Lokalisering av väg 50 Nykyrka – Brattebro backe

KS § 159**12/KS 0141****Remiss förstudie väg 50 Nykyrka-Brattebro backe**

Svar på samråd Rv 50 Nykyrka-Brattebro Projektnr. 138382

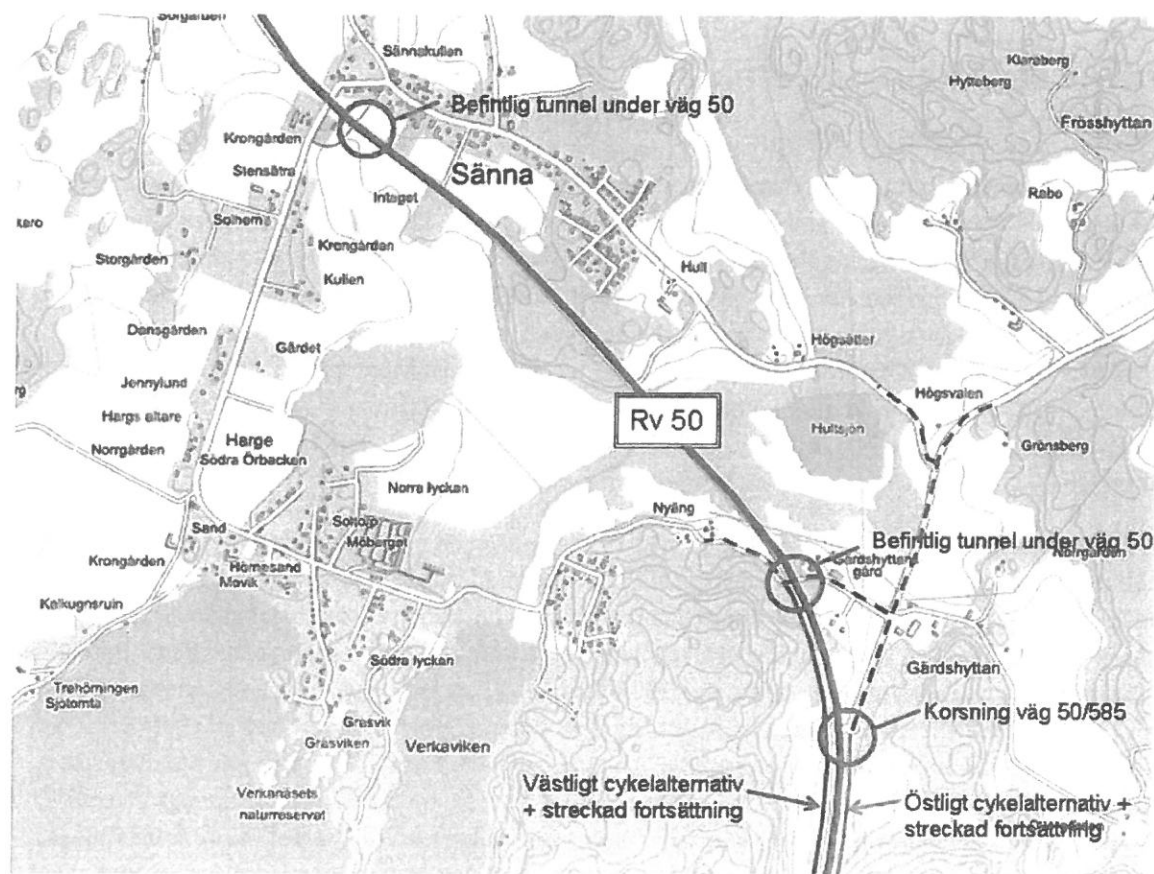
Vi vill påpeka att man i samrådshandlingen anger att gång- och cykelvägen norrut skall gå fram till korsningen väg 50/585 mot Zinkgruvan. Detta förutsätter att gång- och cykelvägen anläggs på den östra sidan om väg 50. Ifall den skulle anläggas på den västra sidan måste den antingen byggas med planfri passage vid korsningen eller gå fram till ett läge 450 m längre norrut, där man når en befintlig lågtrafikerad tunnel under väg 50. På så sätt kan skapa en planskild passage och fortsättning mot Harge utan passage av väg 50, se illustration. Lösningen kompletterar den befintliga planskilda passagen vid Sänna på ett bra sätt.
